ডায়ইউ ফ্যাশনস্ লি

৭৩১, ভান্নারা, মৌচাক, কালীয়াকৈর, গাজীপুর

৬ই জানুয়ারী, ২০১৯

পর্যবেক্ষণসমূহ: বিল্ডিং ১

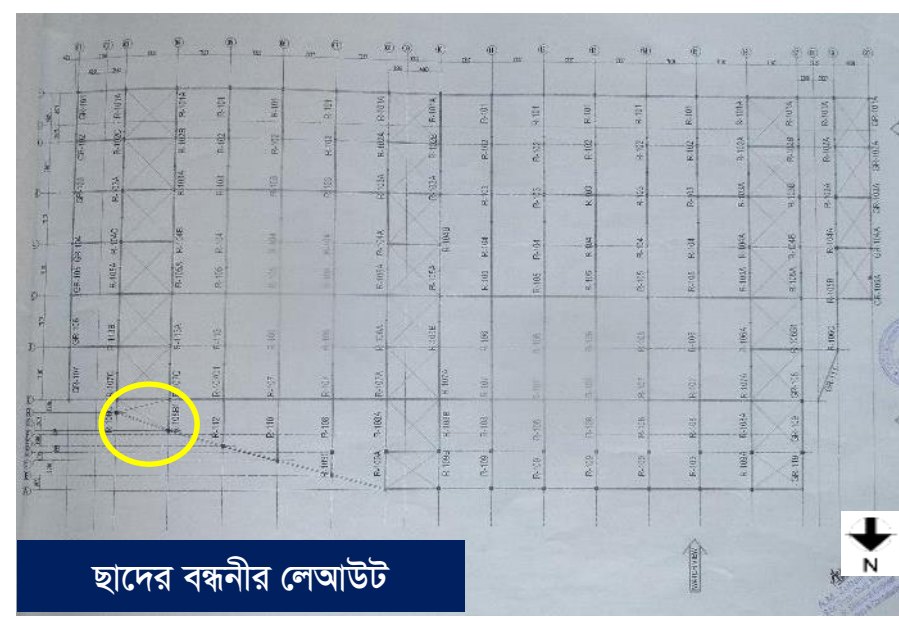
ছাদে ও দেয়ালে বন্ধনী নেই

বন্ধনী নেই

বন্ধনী নেই

ছাদের বন্ধনীর লেআউট

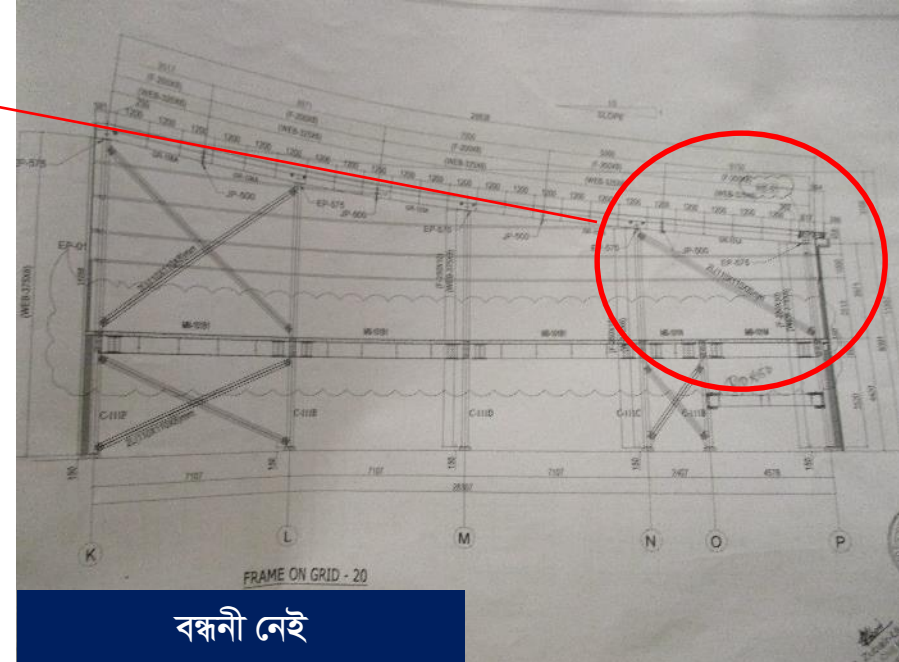
বেশ কিছু এলাকায় বন্ধনী দেখা যায়নি। বিল্ডিং ইঞ্জিনিয়ারকে বর্তমান বন্ধনী ব্যবস্থার পার্শ্বীয় স্থায়ীত্ব যাচাই করতে হবে।

বন্ধনী নেই

পর্যবেক্ষণসমূহ: মেডিক্যাল ও ডেকেয়ার

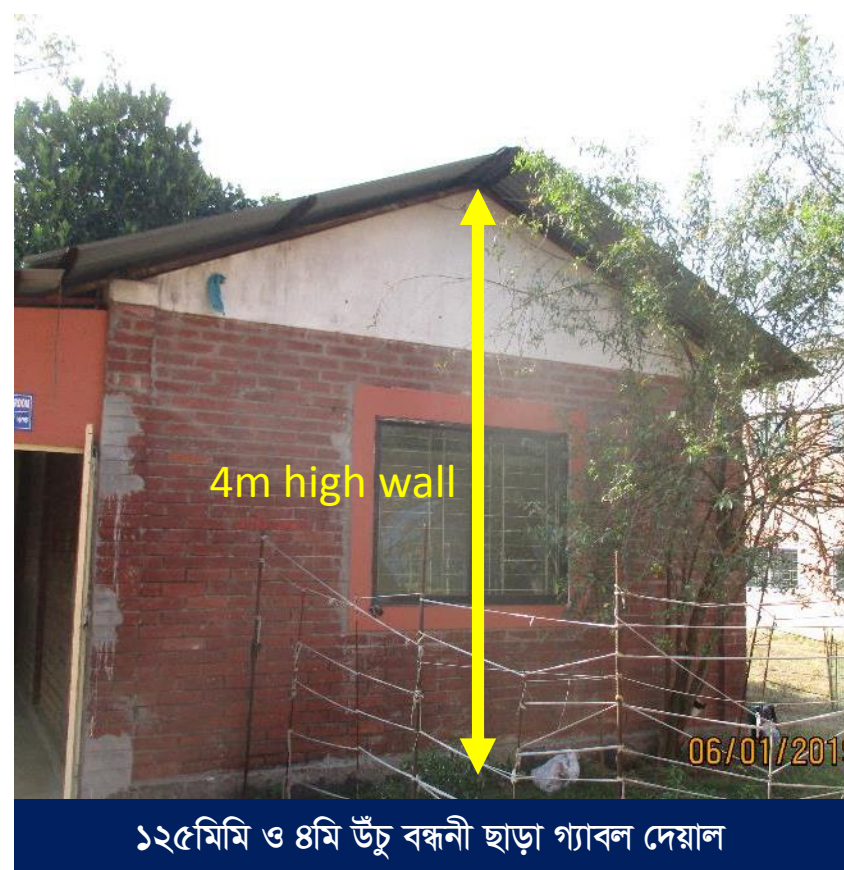
অপ্রাকৌশলিক সম্প্রসারিত ছাদ

কোন বন্ধনীর ব্যবস্থা দেখা যায়নি

১২৫মিমি ও ৪মি উঁচু বন্ধনী ছাড়া গ্যাবল দেয়াল
